华能灌云海上风电场 300MW 工程

一般变动环境影响分析

华能灌云清洁能源发电有限责任公司

二〇二三年八月

图2.3.6-2 变动后项目周边用海现状图

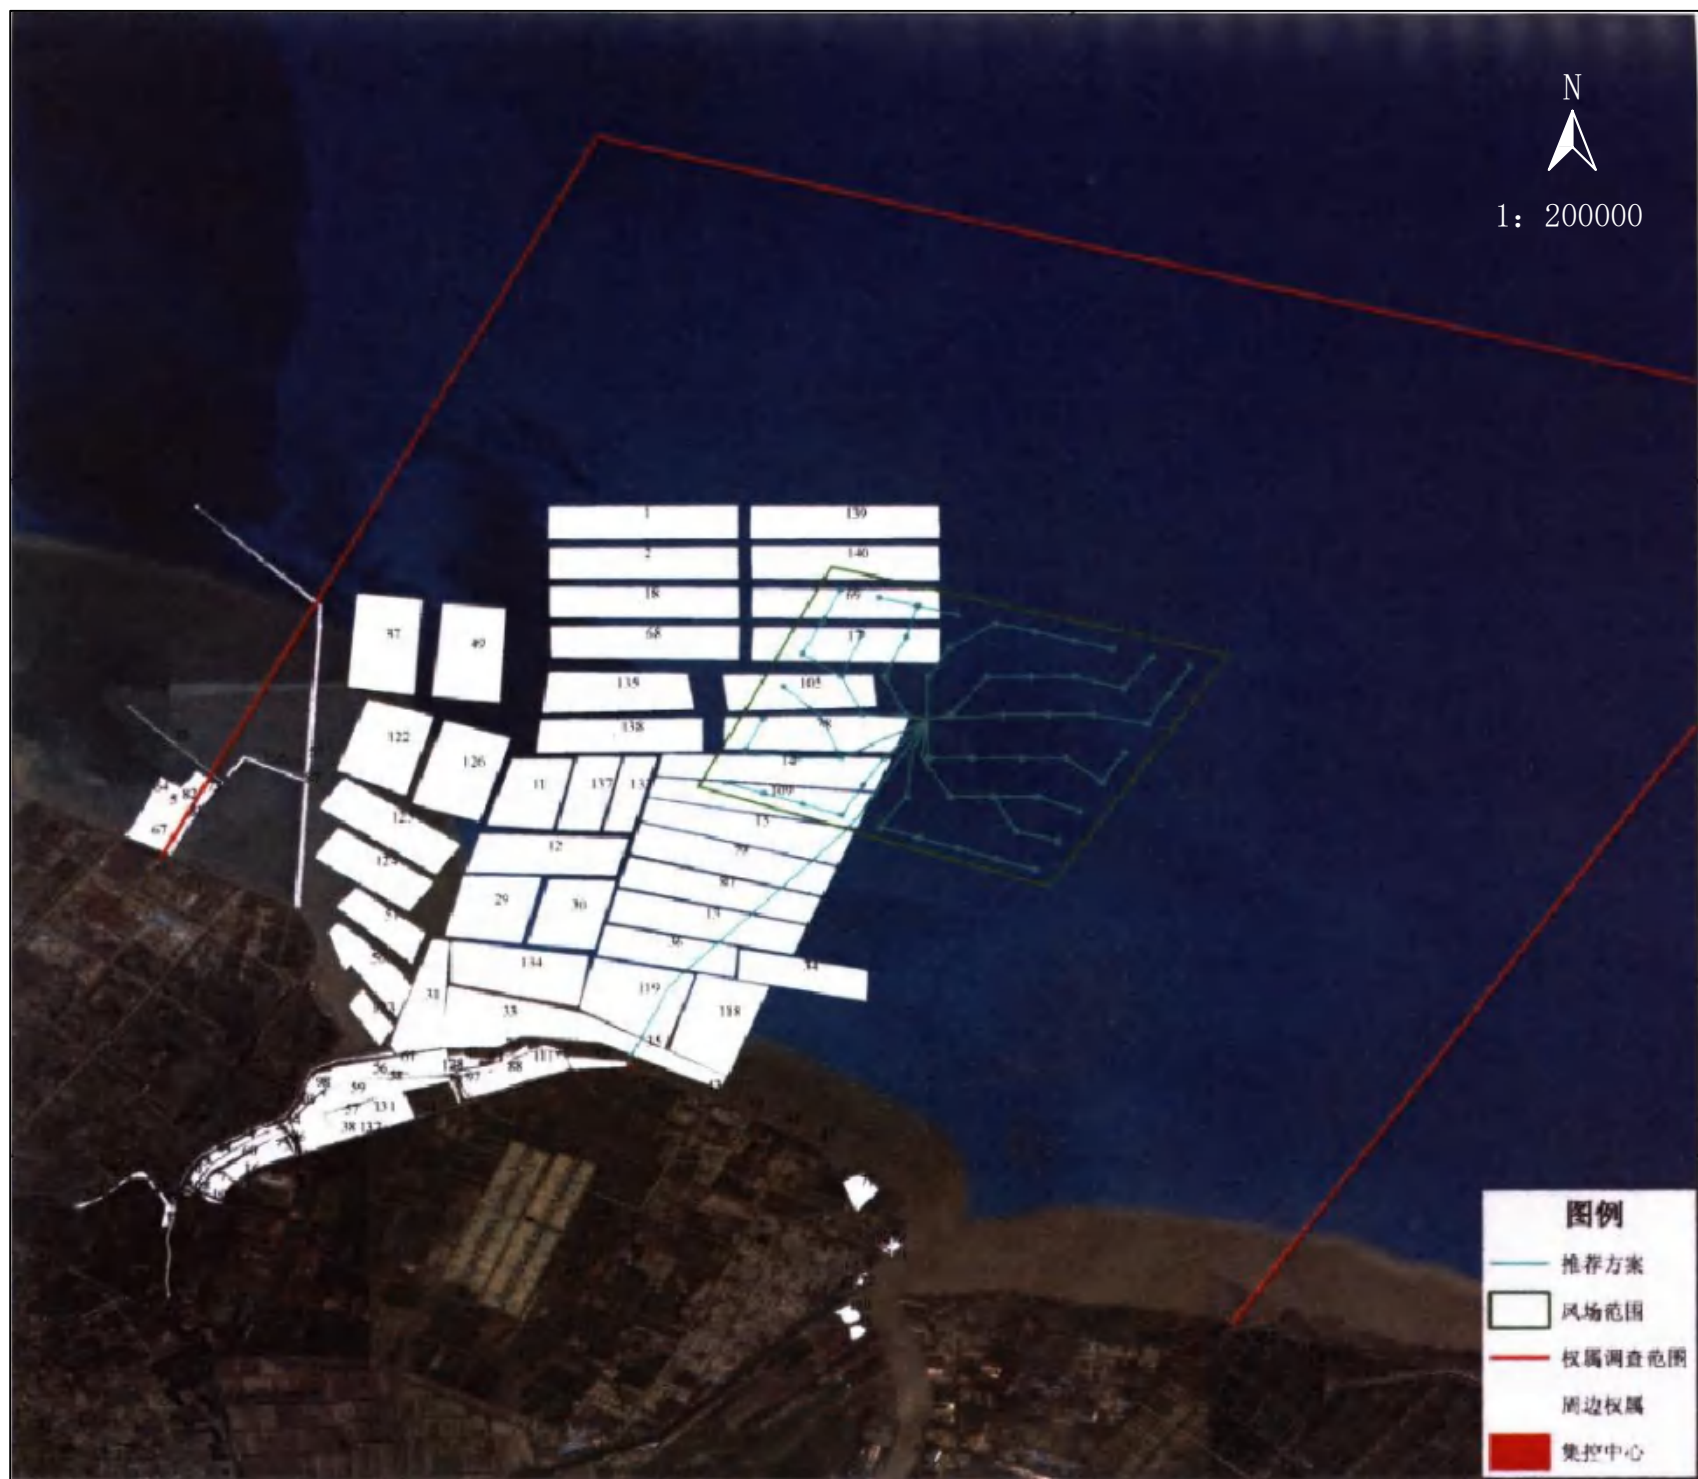
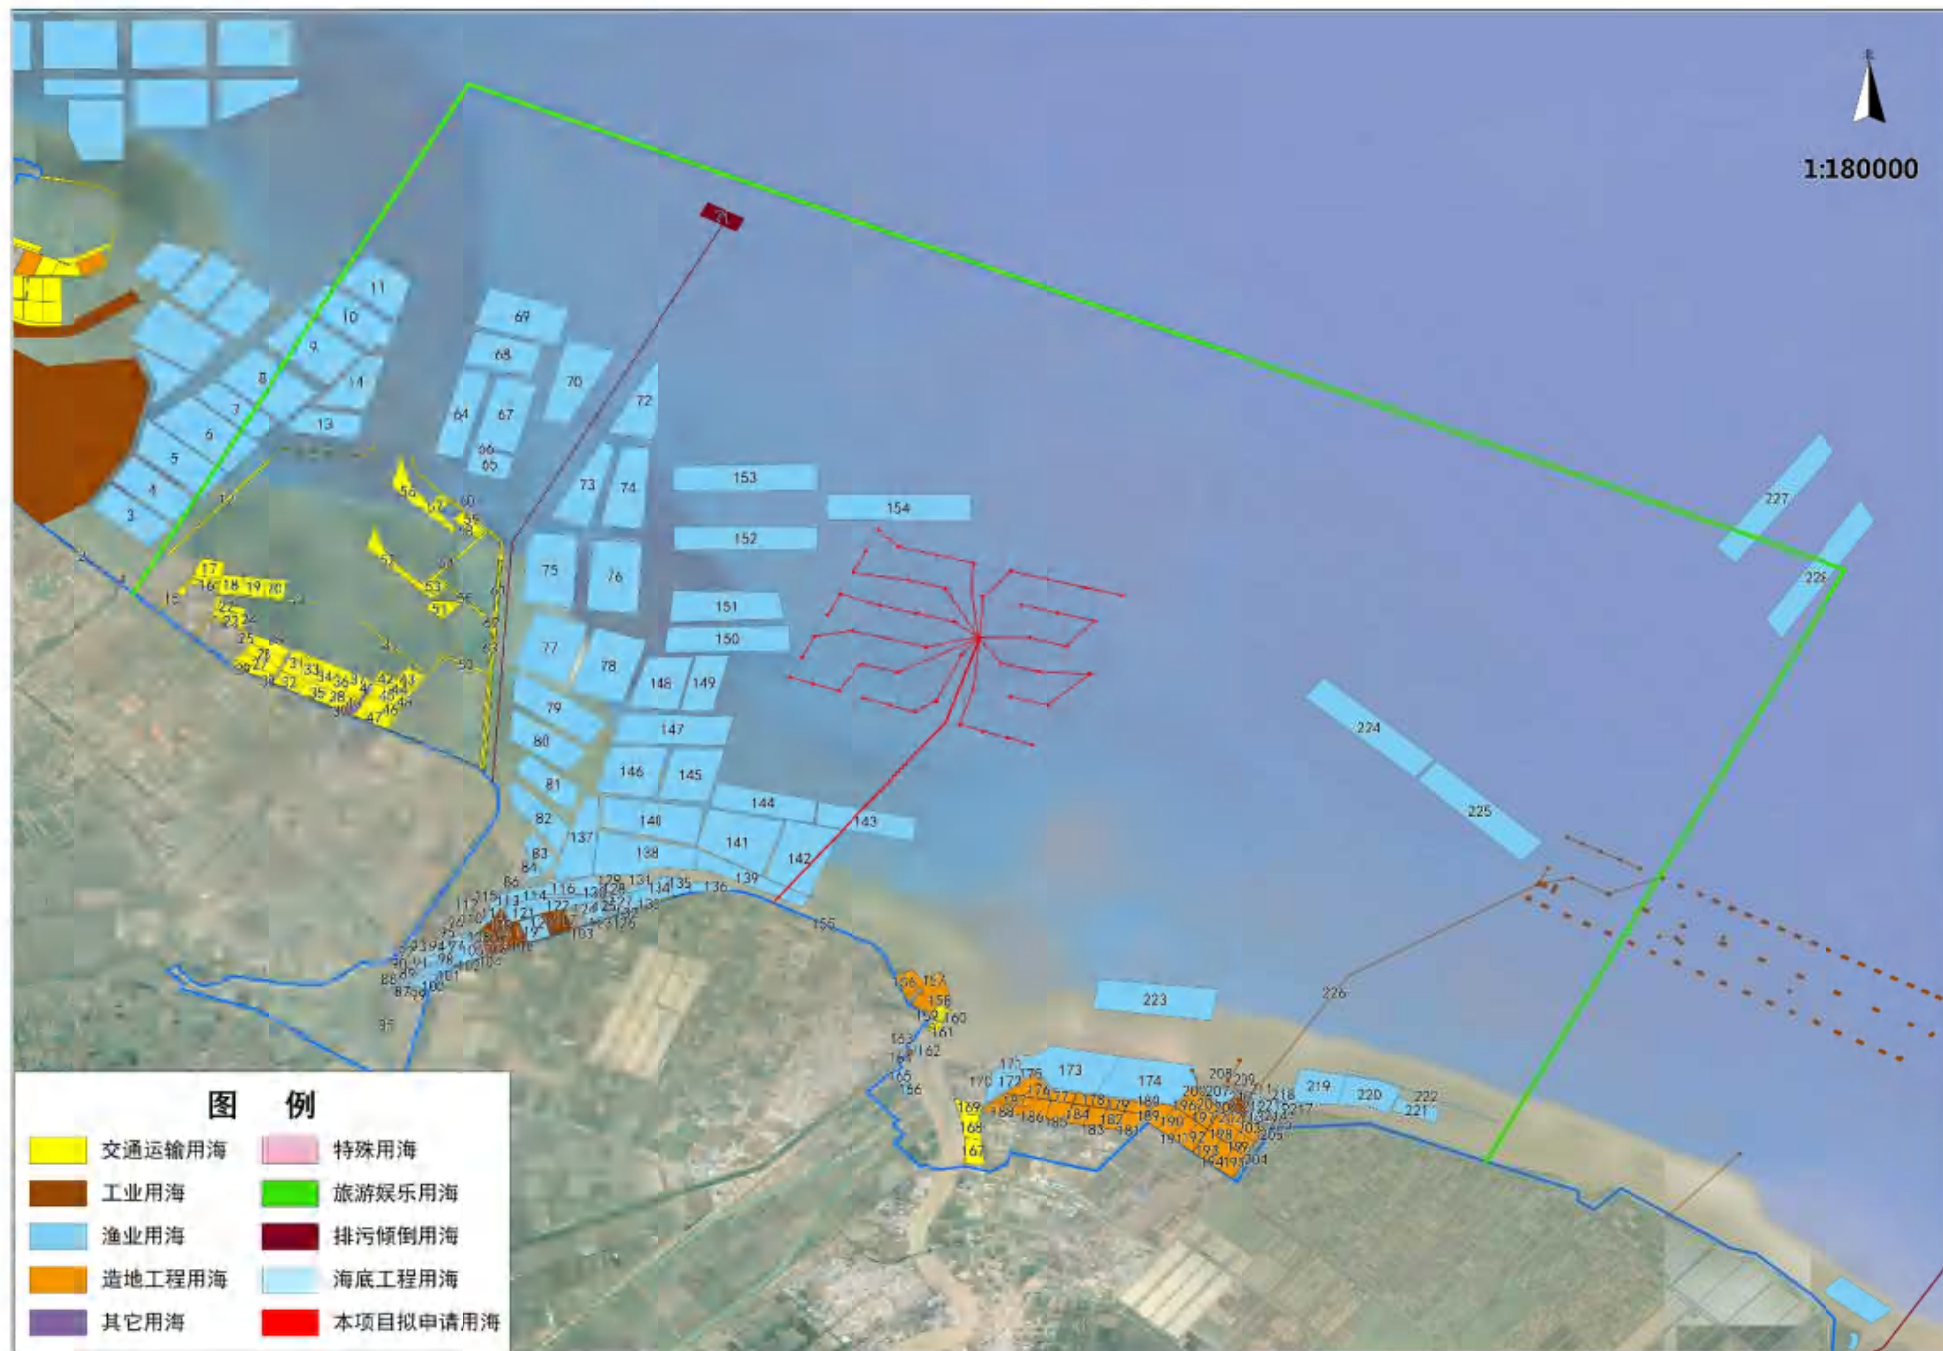
对照原海域论证报告书、本次测绘单位测绘结果，环评阶段及变动影响分析阶段周边海域用海现状分别见图 2.3.6-1、2.3.6-2，占用情况见表 2.3.6-1。
